КОКИЛИ С ЖИДКОСТНЫМ ОХЛАЖДЕНИЕМ

ВЫТАЛКИВАТЕЛИ С РЕЗЬБОВЫМ ХВОСТОВИКОМ ДЛЯ КОКИЛЕЙ С ЖИДКОСТНЫМ ОХЛАЖДЕНИЕМ

ГОСТ 21088—75

Изменение № 1 ГОСТ 21088—75 Выталкиватели с резьбовым хвостовиком для кокилей с жидкостным охлаждением. Конструкция и размеры

1. Конструкция и размеры выталкивателей с резьбовым хвостовиком должны соответствовать указанным на чертеже и в таблице.

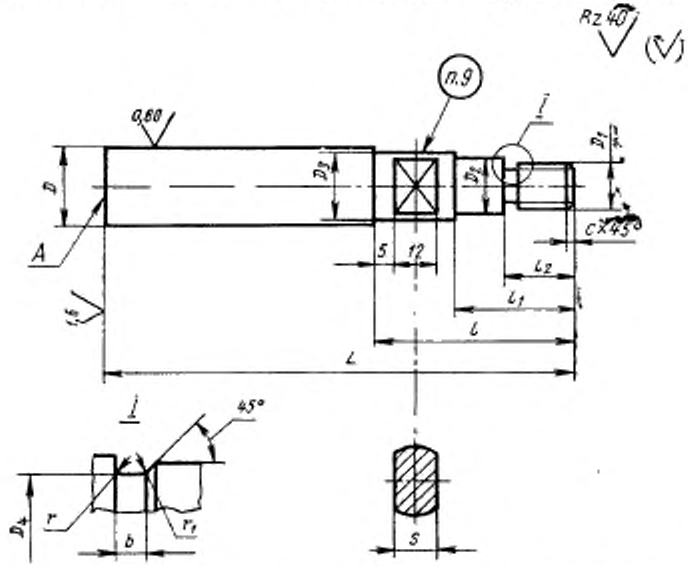
Пункт 1. Чертеж. На выносном элементе 1 указать резьбу; таблица. Заменить обозначения предельных отклонений: C_5 на h 12; $^{-0,2}_{-0,3}$ на b 11;

ПРИМЕР ПРИМЕНЕНИЯ ВЫТАЛКИВАТЕЛЕЙ С РЕЗЬБОВЫМ ХВОСТОВИКОМ

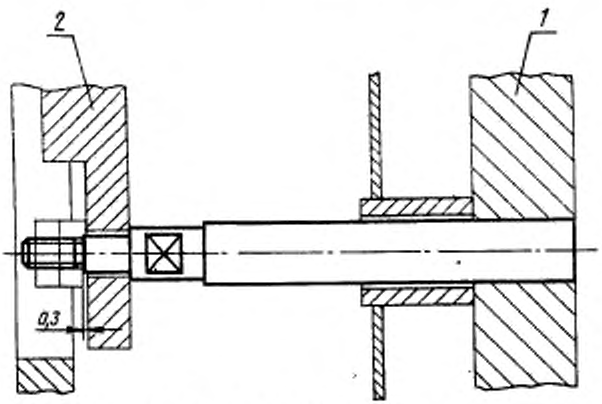
Приложение. Примечание. Заменить обозначение предельного отклонения: A_4 на H11;

исключить слова: «Допускается применение выталкивателей по ГОСТ 16246—70».
